710 - INSP  
 ISO/IEC 17020  
 Origineel verslag

## Verkoop [Afd 8.4.2]

Verslagnummer: 33/14012025/42625/2/1

Inspectie adres: Tuinbouwstraat 3, 9950  
 Lievegem (België)  
 De fundering dateert van: Voor 1 oktober 1981  
 Type: Verkoop [Afd 8.4.2]

## Elektrisch bord

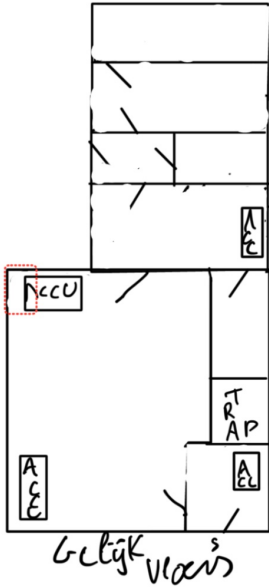
- Er is geen deur aan het bord. - oAfd 4.2.2.3; oAfd 4.2.2.1.b; oAfd 5.3.5.1
  - Het eendraadsschema en situatieplan zijn niet aanwezig. - oAfd 3.1.2.1

- De kringen, de onderbrekingstoestellen en of de beschermingstoestellen zijn niet duidelijk en zichtbaar gekenmerkt. - Afd 3.1.3
  - De beschermingsgraad van de ruimte moet ten minste IPXX-D zijn voor ruimtes publiek toegankelijk en IPXX-B voor gewone ruimtes. - oAfd 4.2.2.3

- Er ontbreken afdekplaatjes in het elektrisch bord. - Afd 5.2.6; oAfd 4.2.2.3
  - Hoofddifferentieelstroombeschermingsinrichting is niet aanwezig. - oAfd 4.2.4.3

- Het ontbreekt het hoofdbord aan een hoofdschakelaar om de 3 fasen en eventueel de nulleider gelijktijdig te onderbreken en deze functie kan slechts worden uitgevoerd door de stroomverbreker dewelke niet is ontworpen om secties te scheiden. - oAfd 5.3.5.2.b

- Er is geen differentieelstroombeschermingsinrichting geplaatst aan het begin van de installatie. - oAfd 4.2.4.3.b; oAfd 5.3.5.3
  - De houders van de penautomaten zijn niet uitgerust met een kaliberstuk. - oAfd 5.3.5.5.a

## Schetsen

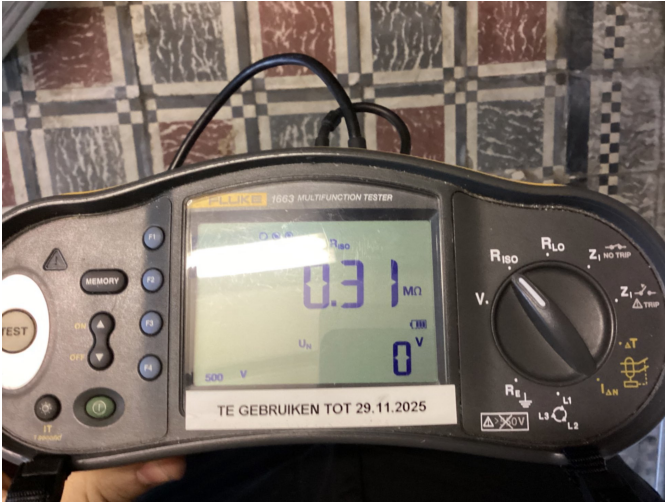
- De schema's zijn niet aanwezig of niet correct. Wij kunnen niet uitsluiten dat er geen nieuwe inbreuken zullen zijn bij het voorleggen van de (nieuwe) schema's.
